31999L0026

**KOMISIJAS DIREKTĪVA 1999/26/EK****(1999. gada 20. aprīlis),****ar ko tehnikas attīstībai pielāgo Padomes Direktīvu 93/94/EEK par piestiprinājuma vietu pakalējās numura zīmes uzstādīšanai divriteņu vai trīsriteņu mehāniskajiem transportlīdzekļiem****(dokuments attiecas uz EEZ)**

1. attēls

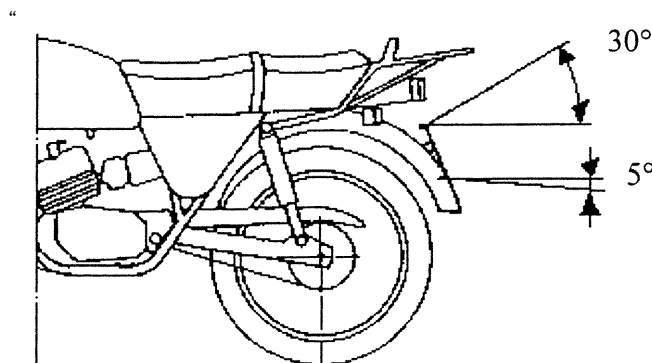
- (3) tā kā šajā nolūkā jāpielāgo noteikumi attiecībā uz transportlīdzekļu noslogojumu, mērot slīpumu, un tie, kas attiecas uz izmēriem piestiprinājuma vietai aizmugures numura plāksnes uzstādīšanai uz kvadricikla virsbūves, kā arī 1. attēlā jāizmaina transportlīdzekļa novietojums, veicot testēšanu, un jāprecizē dažas norādes informācijas dokumentā;

8. Pielikumā 1. attēlu aizstāj ar šādu attēlu:

Geometriskās redzamības leņķis (divskaldnis ar horizontālo šķautni)"
